原子炉施設の大規模な損壊への対応

3. 美浜発電所3号機の 工事計画に関する 審査の概要

炉内構造物取替工事

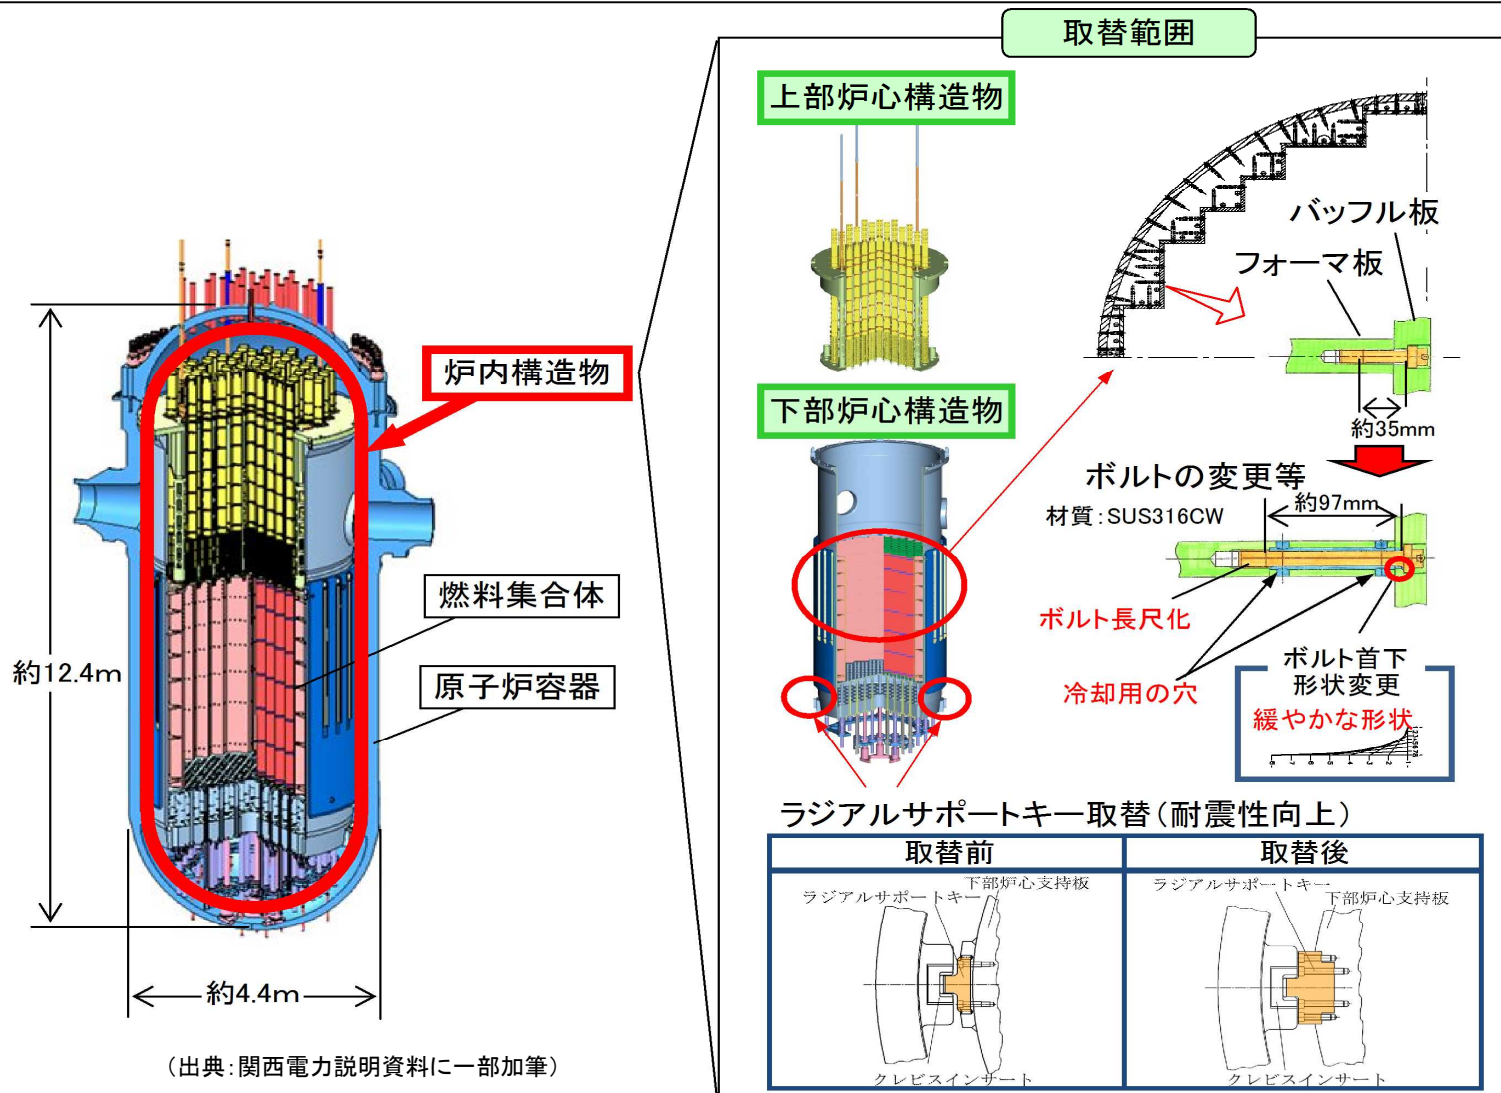
○これまで実施した耐震バックチェック時における炉内構造物の耐震評価の結果、評価基準値を満足するものの、その裕度が小さいこと、また、海外プラントにおける炉内構造物のバッフルフォーマボルト応力腐食割れ損傷事例を踏まえた予防保全の観点から炉内構造物の取替えを行う。また、工事に伴い発生する旧炉内構造物およびコンクリート等の廃棄物については、既設の蒸気発生器保管庫に収納する予定である。

原子炉下部キャビティ直接注水設備の設置

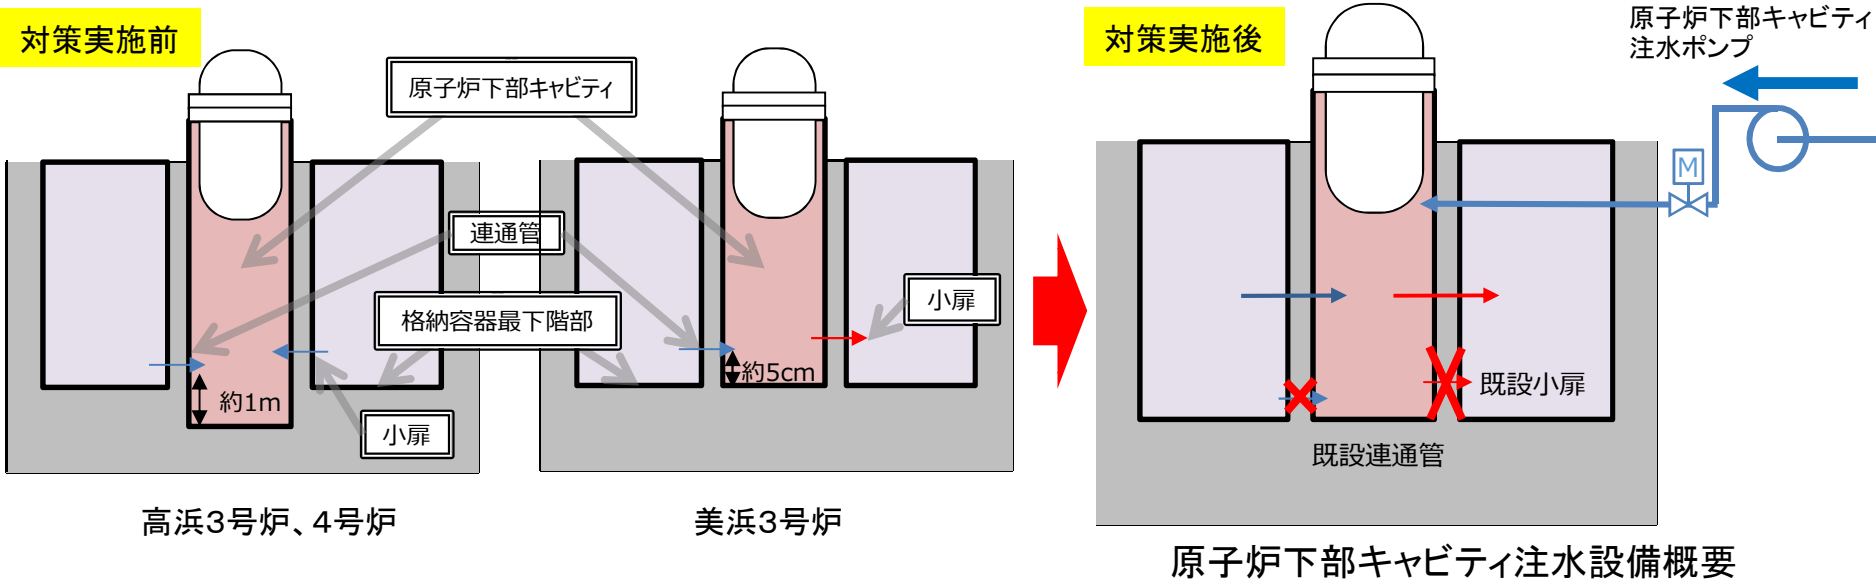
- 原子炉格納容器下部と格納容器最下階部の高低差がほとんど無いため、原子炉格納容器へのスプレイ注水では原子炉下部キャビティに水が溜まりにくい
- そのため、原子炉格納容器下部の溶融炉心を冷却する初期の対策として、原子炉下部キャビティ直接注水設備を設置
- 原子炉下部キャビティへ直接注水する設備の設置と手順の整備

審査結果：原子炉下部キャビティへの注水を行う設備、手順等について
妥当なものであることを確認
